Modificació puntual del POUM de Premià de Dalt en l'àmbit del P.A.2 "Can Costa"

Document per a l'aprovació inicial

Gener 2022

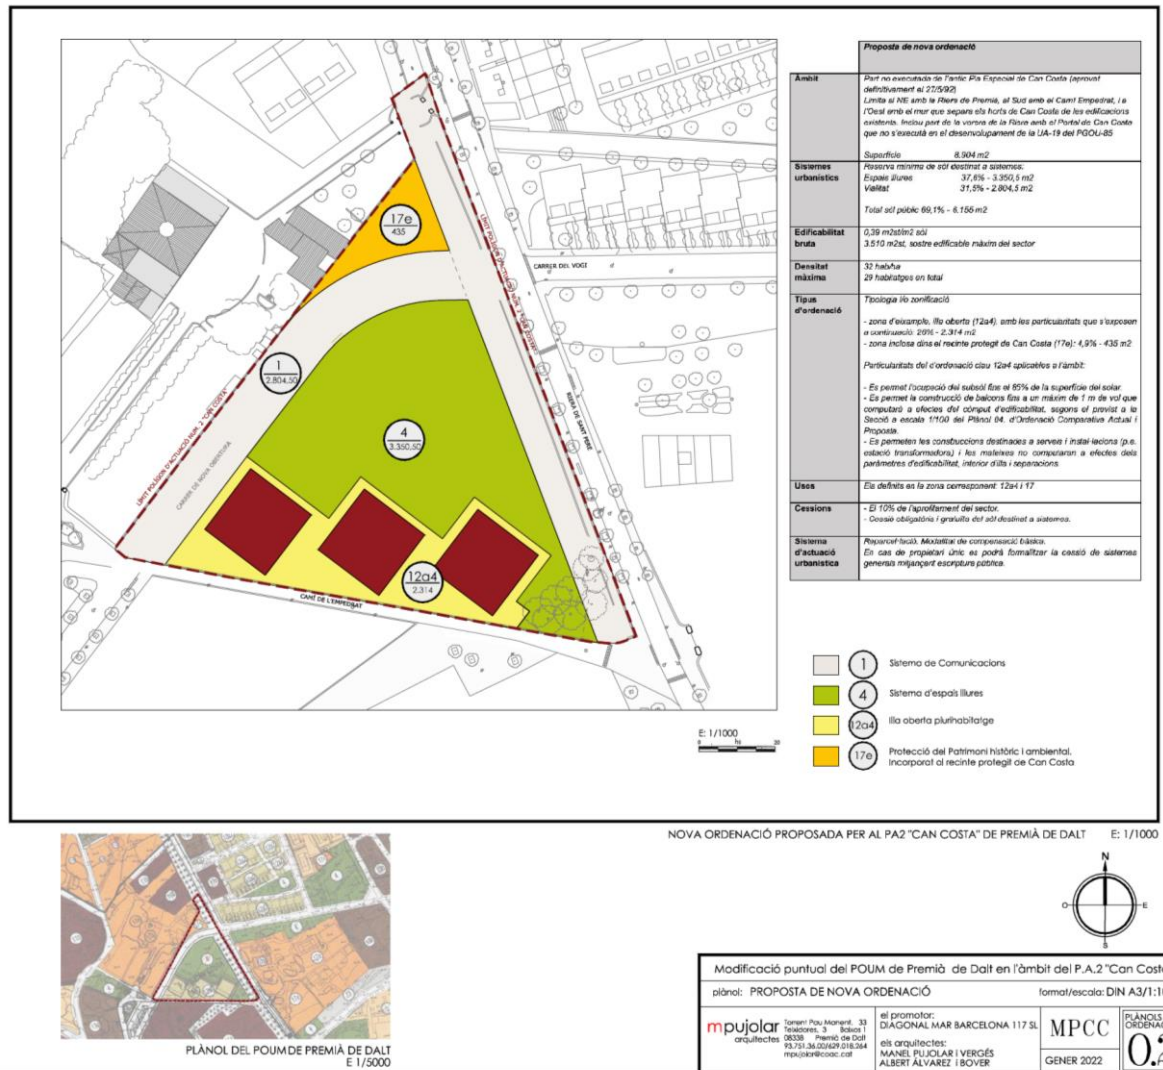
Es proposa modificar els paràmetres aplicables a l'àmbit del PA 2 Can Costa en quant a la superfície d'ocupació del subsòl i les condicions dels cossos sortints, introduint les modificacions que s'exposen a continuació (marcades en vermell) en la fitxa d'ordenació de l'àmbit prevista l'art. 24.5 de les NN.UU del POUM i en la fitxa d'ordenació del PAU del POUM.

En conseqüència amb l'anterior, es proposa la següent fitxa d'ordenació de l'àmbit (plànol O.2):

La fitxa vigent és la següent:

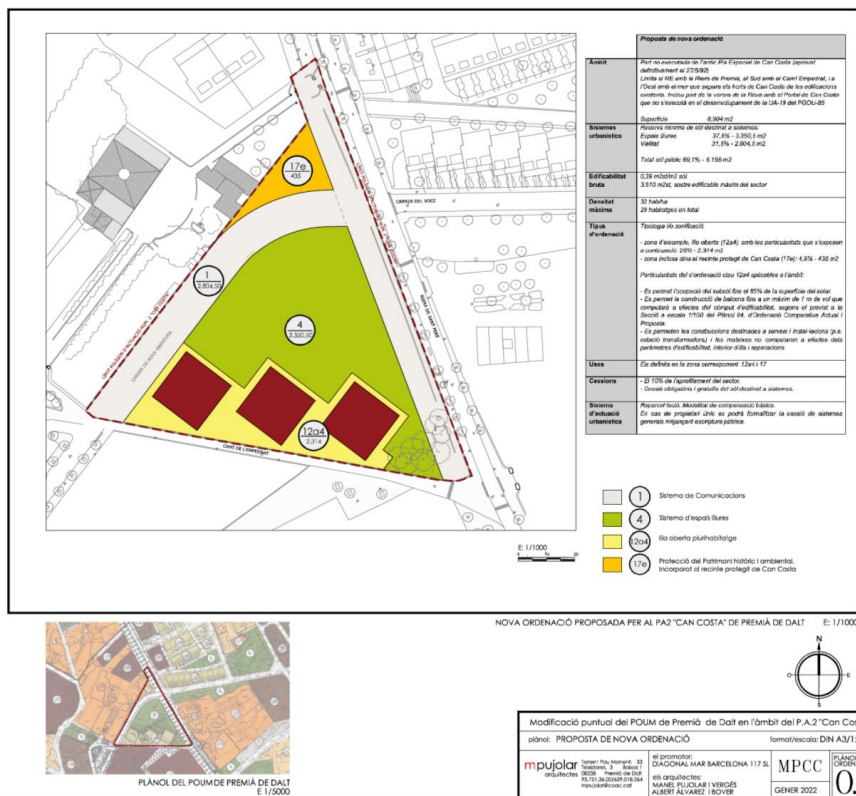
Com ja hem dit, l'objecte d'aquesta proposta de modificació és la regulació de determinats aspectes de la regulació de les condicions d'edificació aplicables al P.A.2 Can Costa previstes a l'art. 24.5 de les NN.UU del POUM i a la seva fitxa.

L'ordenació proposada és la següent:

La fitxa proposada és la següent (plànol O.2):
